**AVIS RELATIF À LA PROTECTION
CONTRE LES EVENTUELS EFFETS NOCIFS ET NUISANCES
PROVOQUÉS PAR LES RAYONNEMENTS NON IONISANTS
GÉNÉRÉS PAR DES ANTENNES ÉMETTRICES STATIONNAIRES**

Commune : ANTOING - Exploitant : TELENET GROUP

Référence exploitant : HT1717J

Rapport n° 2618 / 2023

Figure 1 : Vue en plan des lieux de séjour et des points de contrôle

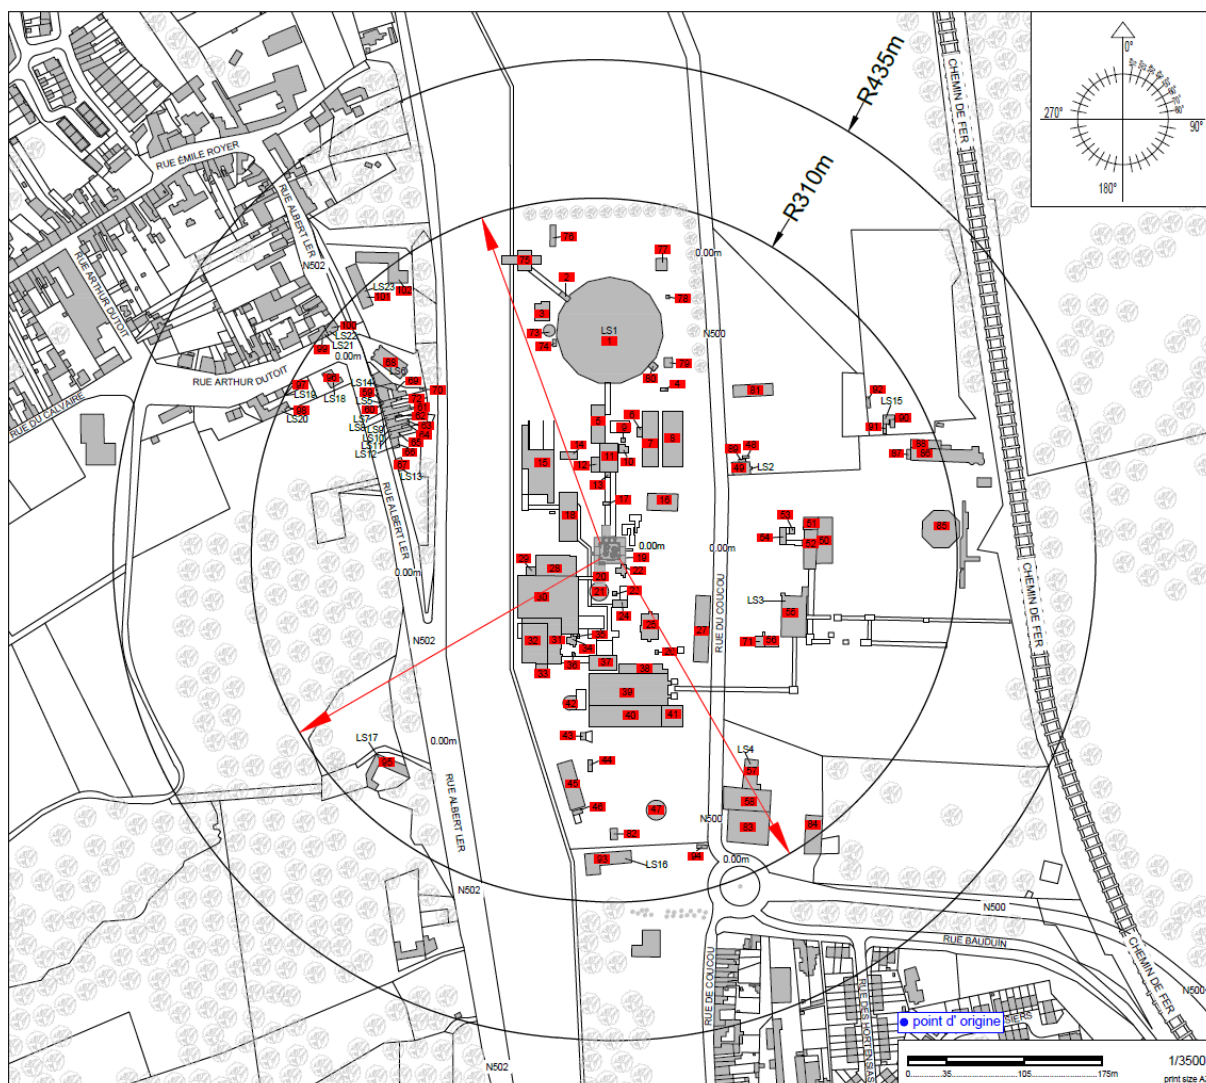
N° point de contrôle	LS	Atténuation (dB)	Indice d'exposition relatif à la limite par installation IE_i
19	LS1	3,0	0,175
75	LS1	3,0	0,134
58	LS4	3,0	0,118
95	LS17	3,0	0,116
84	LS4	3,0	0,115
102	LS23	3,0	0,110
76	LS1	3,0	0,102
93	LS16	3,0	0,100
101	LS23	3,0	0,097
83	LS4	3,0	0,086
100	LS22	3,0	0,080
57	LS4	3,0	0,077
94	LS16	3,0	0,077
68	LS6	3,0	0,073
99	LS21	3,0	0,073
96	LS18	3,0	0,065
82	LS1	3,0	0,058
98	LS20	3,0	0,058
97	LS19	3,0	0,055
55	LS3	3,0	0,053
77	LS1	3,0	0,052
59	LS5	3,0	0,045
21	LS1	3,0	0,041
60	LS5	3,0	0,040
1	LS1	3,0	0,037
2	LS1	3,0	0,036
61	LS7	3,0	0,035
62	LS8	3,0	0,032
50	LS3	3,0	0,030
69	LS14	3,0	0,030
63	LS9	3,0	0,028
52	LS3	3,0	0,026
47	LS1	3,0	0,023
64	LS10	3,0	0,022
46	LS1	3,0	0,020

En ce qui concerne les antennes de l'installation mentionnées dans le tableau 1, la distance maximale à laquelle la limite pourrait être atteinte, à l'extérieur, est égale à 170,5 m. S'il n'y a pas de LS à une distance inférieure, les antennes respectent forcément la limite d'immission.

Dans le cas des LS situés à l'intérieur des bâtiments, une atténuation d'obstacle est prise en compte et il en résulte que la distance maximale à laquelle la limite pourrait être atteinte se réduit à 120,7 m.

Les résultats de l'évaluation décrite au paragraphe 4 indiquent que les antennes émettrices stationnaires de l'installation faisant l'objet du présent avis ne produisent pas, dans un lieu de séjour, un rayonnement électromagnétique maximum supérieur aux limites fixées à l'article 4 du décret.

Figure 2 : Vue en plan des installations d'antennes dans un rayon de 300 mètres autour de l'installation faisant l'objet de la demande d'avis

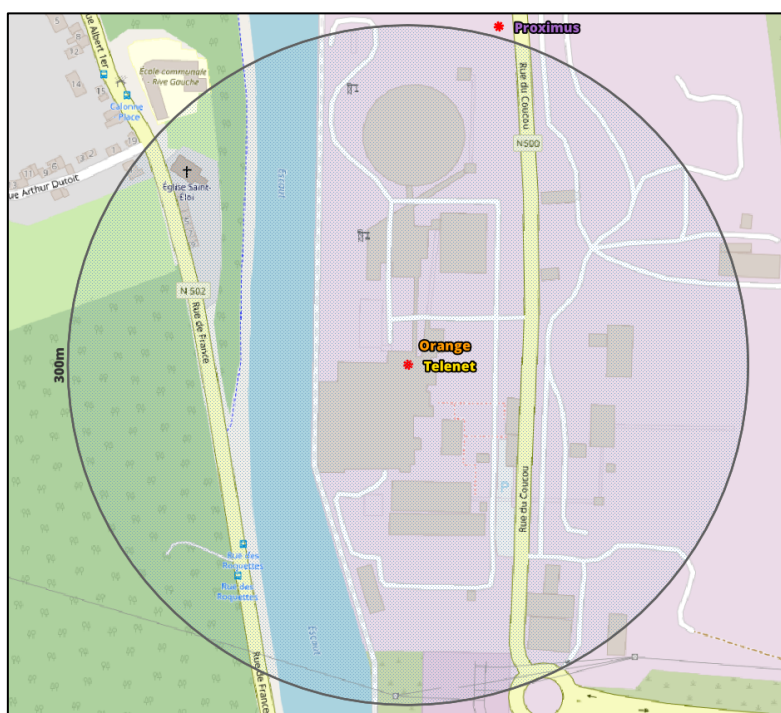
Compte tenu du nombre d'installations localisées dans la figure 2, il apparaît que l'intensité du rayonnement électromagnétique généré, dans les lieux de séjour situés à proximité de l'installation référencée dans le paragraphe 2, par l'ensemble des antennes émettrices stationnaires de l'ensemble des exploitants du même site d'antennes émettrices stationnaires respecte la limite fixée à l'article 4, § 2 du décret.
